## 工事の概要

# 区域見直し後の住宅防音工事の内容

別紙 2 / 2

### ○ⅠⅠ工法 (Lden66dB以上の区域)

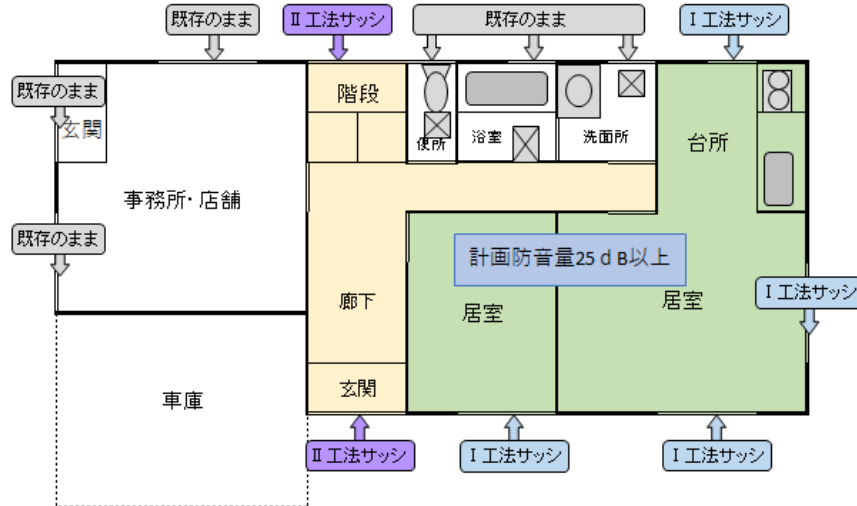
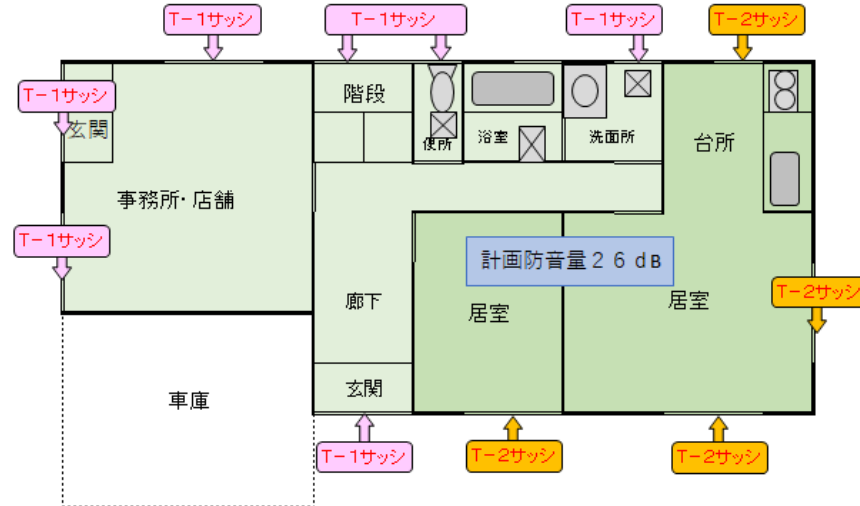
### ■ 建 具・・・市販防音サッシを導入

| 区分   | 現工法 |                       | 区域見直し後の工法 |                       |
|------|-----|-----------------------|-----------|-----------------------|
| 居室   | Ⅰ工法 | Ⅰ工法サッシ・単板ガラス5mm       | ⅠⅠ工法      | 市販防音サッシ（T-2サッシ）・複層ガラス |

### ■ 壁・天井・・・居室部分：吸音材等の施工内容は、従来のⅠ工法、Ⅱ工法と変わらず。 居室以外：既存のまま。

計画防音量 26 dB

### ○第Ⅱ工法 (WECPNL75以上～80W未満の区域)

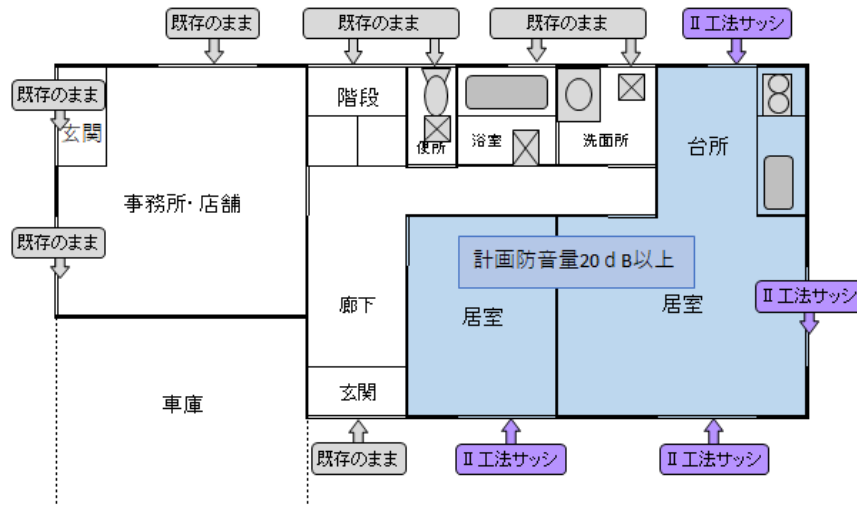
| 区分   | 現工法 |                       | 区域見直し後の工法 |                       |
|------|-----|-----------------------|-----------|-----------------------|
| 居室   | Ⅱ工法 | Ⅱ工法サッシ・単板ガラス5mm       | ⅠⅡ工法      | 市販防音サッシ（T-1サッシ）・複層ガラス |
| 居室以外 |     | 未施工                   |           | 市販防音サッシ（等級2）・複層ガラス    |

計画防音量 19 dB
